生産終了商品のお知らせ

生産終了商品

コンプレッションフィッティング

推奨代替商品

■ 外形寸法

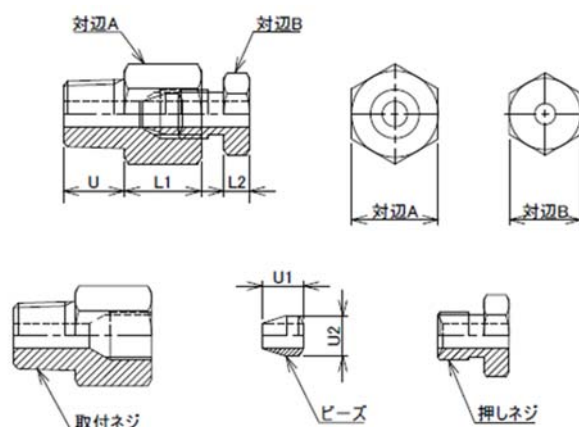
- 調達性向上のためサプライヤを変更します。それにともない外形寸法が変更になります。取付の周辺環境に注意して使用してください。
- 生産終了商品との温度センサの固定力の実力値に違いはありません。
- 生産終了商品と推奨代替商品とでは、コンプレッションフィッティングの内部にあるビーズの互換性はありません。ご注意ください。

生産終了商品 PTシリーズ、PT-30シリーズ、Mシリーズ、ビーズPTシリーズ									
形式仕様	ねじ規格 (JIS)	適用 保護管径	U	L1	L2	対辺 A	対辺 B	U1	U2
PT1/8 D=3.2	R1/8	Φ3.2	10	13	5	14	14	9.5	8
PT1/8 D=4	R1/8	Φ4.0	10	13	5	14	14	9	8
PT1/8-30 D=3.2	R1/8	Φ3.2	10	13	5	14	14	9.5	8
PT1/8-30 D=4.8	R1/8	Φ4.8	10	13	5	14	14	8	8
PT1/4 D=3.2	R1/4	Φ3.2	12	15	5	17	14	9.5	8
PT1/4 D=6.4	R1/4	Φ6.4	12	15	5	17	14	6.5	8
PT1/4-30 D=3.2	R1/4	Φ3.2	12	15	5	17	14	9.5	8
PT1/4-30 D=4.8	R1/4	Φ4.8	12	15	5	17	14	8	8
PT1/4-30 D=6.4	R1/4	Φ6.4	12	15	5	17	14	6.5	8
PT3/8 D=8	R3/8	Φ8.0	15	19	5	21	17	10	11
PT3/8-30 D=8	R3/8	Φ8.0	15	19	5	21	17	10	11
M12 (D=4.8)	M12	Φ4.8	12	15	5	17	14	8	8

形式仕様	ねじ規格 (JIS)	適用 保護管径	U	L1	L2	対辺 A	対辺 B	U1	U2
PT1/8-N 3.2	R1/8	Φ3.2	9	12	5	13	13	9	8
PT1/8-N 4.0	R1/8	Φ4.0	9	12	5	13	13	8	8
PT1/8-30-N 3.2	R1/8	Φ3.2	9	12	5	13	13	9	8
PT1/8-30-N 4.8	R1/8	Φ4.8	9	12	5	13	13	7	8
PT1/4-N 3.2	R1/4	Φ3.2	12	14	7	17	17	13	11
PT1/4-N 6.4	R1/4	Φ6.4	12	14	7	17	17	10	11
PT1/4-30-N 3.2	R1/4	Φ3.2	12	14	7	17	17	13	11
PT1/4-30-N 4.8	R1/4	Φ4.8	12	14	7	17	17	12	11
PT1/4-30-N 6.4	R1/4	Φ6.4	12	14	7	17	17	10	11
PT3/8-N 8.0	R3/8	Φ8.0	14	15	7	19	17	9	11
PT3/8-30-N 8.0	R3/8	Φ8.0	14	15	7	19	17	9	11
M12-N 4.8	M12	Φ4.8	12	14	7	17	17	12	11
